## **Anlage A**

**Drucksachen-Nr.: 233/2024**

### **Bebauungsplan F 16A „Reichenbachweg/ Am Ellerhang“**

- I. Anregungen der Öffentlichkeit gemäß § 3 (2) BauGB i.V.m. § 4a (3) BauGB
- II. Anregungen der Behörden und sonstigen Träger öffentlicher Belange gemäß § 4 (2) BauGB i.V.m. § 4a (3) BauGB
- III. Sonstige Änderungen und Ergänzungen
- IV. Behörden und sonstigen Träger öffentlicher Belange gemäß § 4 (2) BauGB i.V.m. § 4a (3) BauGB ohne Anregungen

Anlage: Skizze des Bebauungsplans  
Photos des Baumbestands

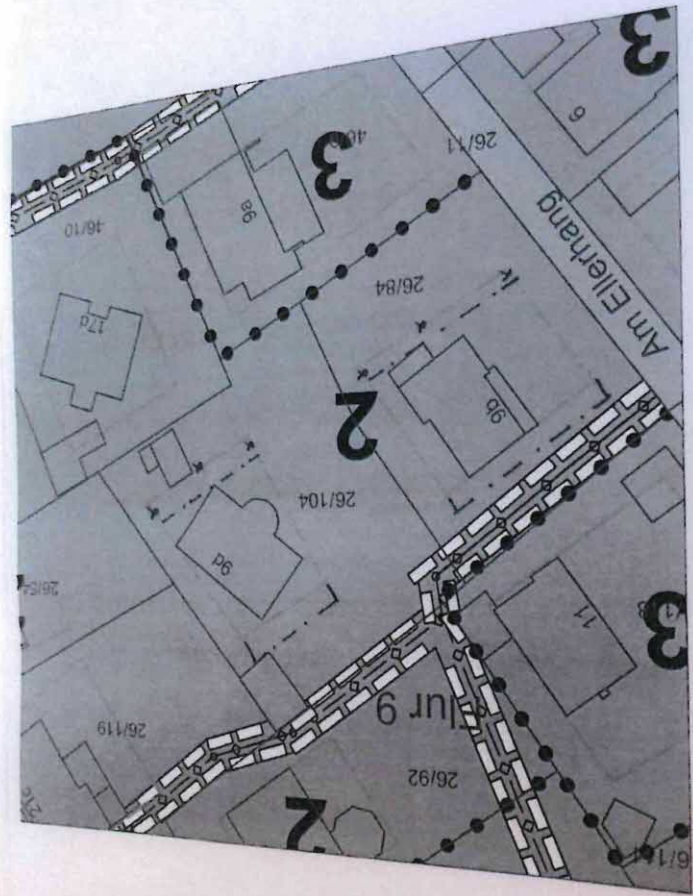
In dem Schreiben wird angesprochen, das sich an der südlichen Grenze des Grundstückes Gemarkung Falkenstein, Flur 9, Flurstück 26/104 eine alte Baumreihe befindet, die erhalten bleiben soll. Es wird um entsprechende Verschiebung des Baufensters gebeten.

wir bitten um Verschiebung des Baufensters von Haus # 9d gemäß beigefügter Skizze. An der Grenze zum Grundstück Reichenbachweg 17d stehen hohe alte Bäume, die erhalten werden sollten. Die im Bebauungsplan eingezeichneten kleinen Gebäude und Gartenhütten an dieser Grenze existieren nicht; an deren Stelle ist der alte Baumbestand vorhanden.

Der Anregung wird gefolgt.

Um den Bäumen entsprechend Platz zugeben, wird im Sinne der Grundidee des Bebauungsplanes das Baufenster klarstellend nach Norden verschoben. Um die städtebaulichen Linien aufrecht zu erhalten, wird das Baufensters des Grundstückes Gemarkung Falkenstein, Flur 9, Flurstück 26/84 ebenfalls nach Norden verschoben.
